Veřejná zakázka:
„DPS Bystřec“

VYSVĚTLENÍ, ZMĚNA NEBO DOPLNĚNÍ ZADÁVACÍ DOKUMENTACE

Vysvětlení zadávací dokumentace č. 1 ze dne 18. 7. 2024

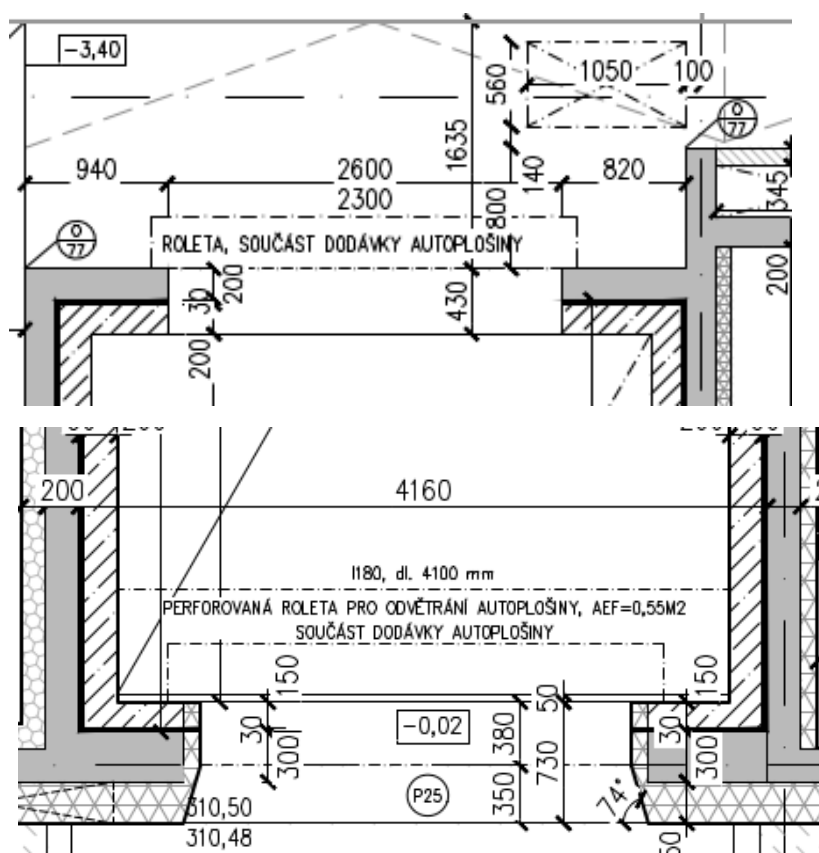
Našli jsme nesoulad mezi soupisem prací a výpisem prvků u hliníkových stěn:

- Stěna ozn. A/26 v soupisu prací vykázán rozměr 2200/2600, ale dle výpisu prvků 3000/2350. Co platí?
- Stěna ozn. A/26 v soupisu prací vykázány 2ks, ale dle výpisu prvků 1ks. Co platí?

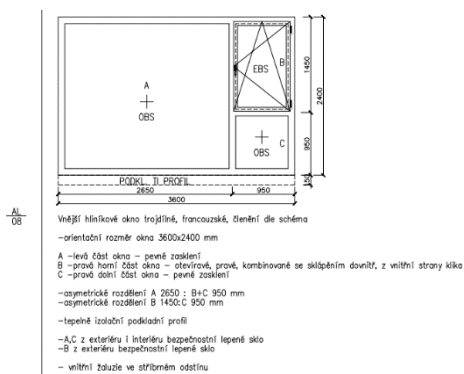
Dle Technické informace (Technická specifikace výtahu) je uvedeno: počet stanic/nástupišť 6/7. Dle půdorysů je počet stanic i nástupišť 6. Co tedy platí?

Zadavatel k dotazu sděluje, že počet nástupišť je 6 (1.PP, 1.NP, 2.NP, 3.NP, 4.NP, 5.NP).
